Odpowiedzi na pytania i wyjaśnienia treści SWZ

Dotyczy: postępowania o udzielenie zamówienia publicznego prowadzonego w trybie podstawowym na podstawie art. 275 pkt 2 ustawy z dnia 11 września 2019 r. – Prawo zamówień publicznych (Dz. U. z 2023 r., poz. 1605 ze zm.) pn. „**Rozbudowa drogi powiatowej nr 4403W na odcinku od granicy z Gminą Wyszków do ul. Kamienieckiej w m. Brańszczyk**” - Etap I

Wyl. 1k m 1+248,32 studnia DN1000mm teren 99,79 /dno kanału 98,60

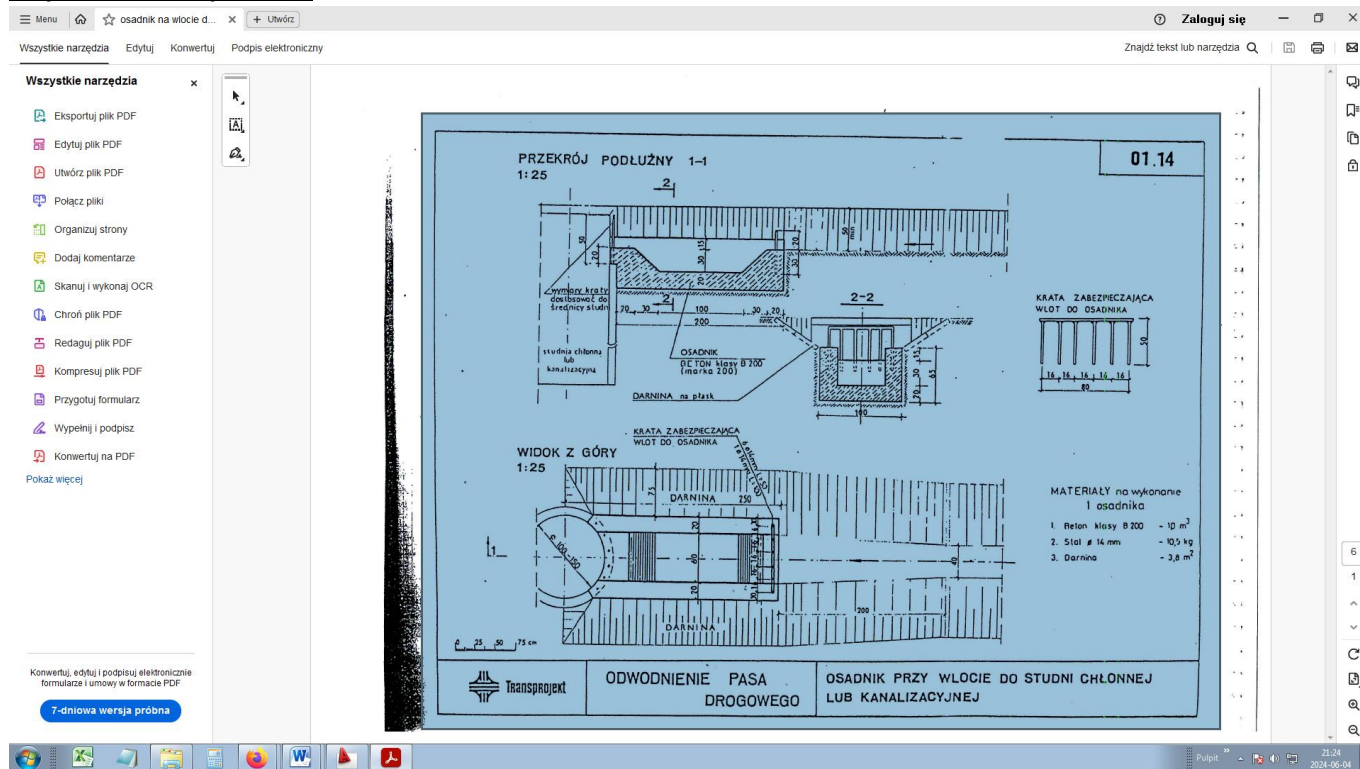
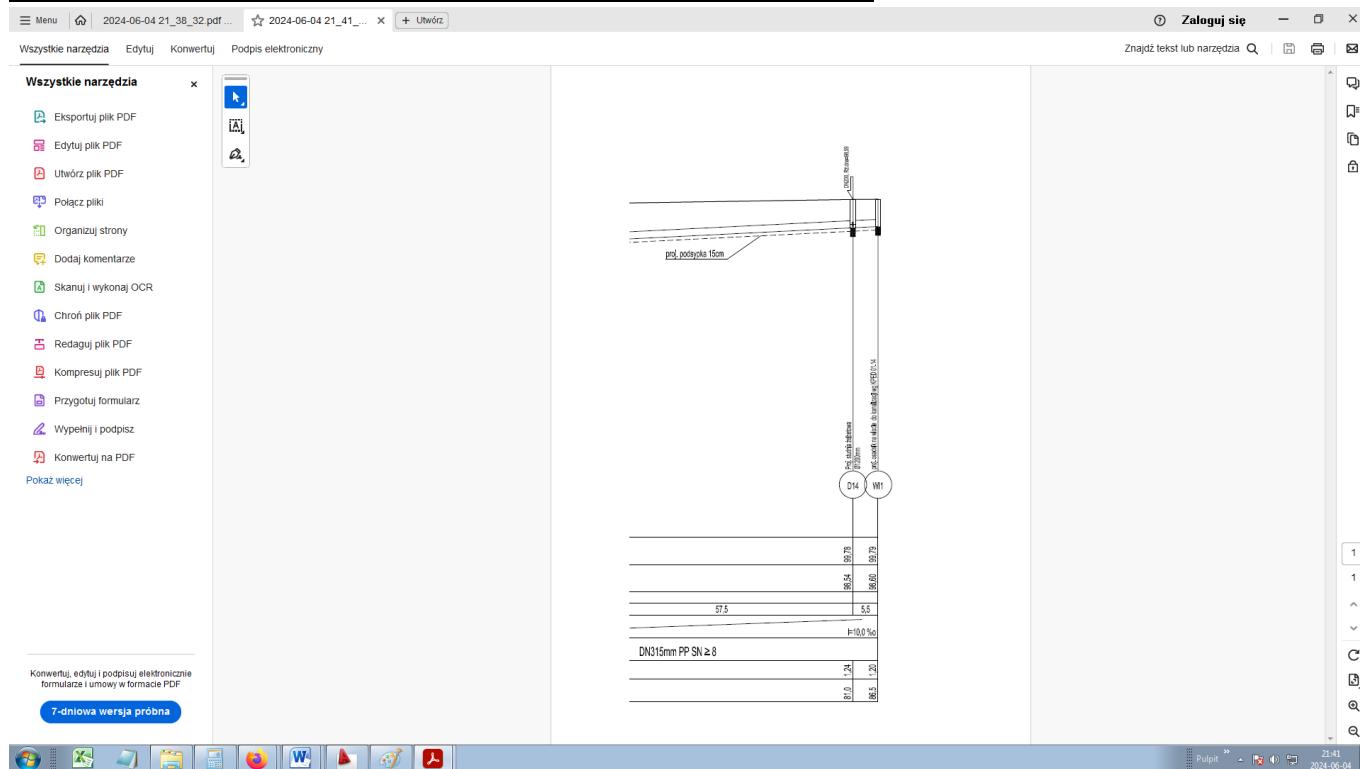
Prosimy o wyjaśnienie poz. 21 Przedmiar robót Br. Sanitarna „Budowa wlotu DN300mm wg KPED 01.14+studnia/kolektor”. Czy Wykonawca wyceniając tą pozycję ma uwzględnić wbudowanie studni/kolektora? Jeśli tak prosimy o podanie parametrów, wysokości, rysunku szczegółu itp. Prosimy o zaznaczenie na Planie sytuacyjnym miejsca wbudowania wlotu KPED.

Odpowiedź na Pytanie 6:
